项目名称: 年产 6000 万块页岩烧结砖协同
处置一般固废技改项目

益阳市城晖源墙体材料有限公司
年产 6000 万块页岩烧结砖协同处置一般固废技改项目
环境影响报告表技术评审会专家评审意见

环境影响报告表专家评审意见修改清单

图 2-1 项目水平衡图 (t/d)

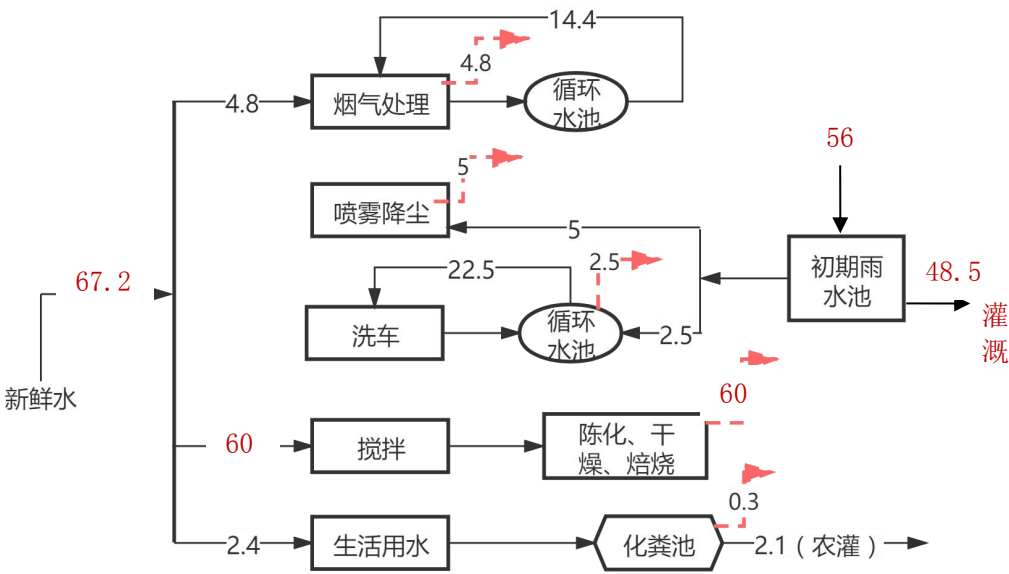
4、明确厂区初期雨水收集处理要求，核实水平衡。

图 2-2 项目运营期工艺流程图

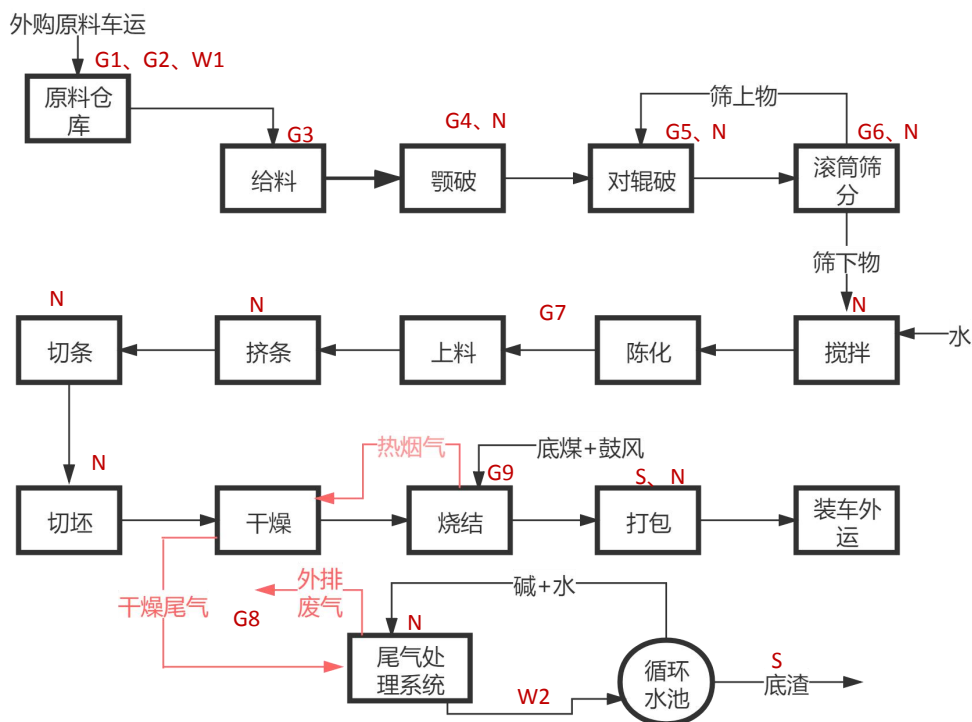
5、完善改扩建后，生产工艺流程和产排污节点。
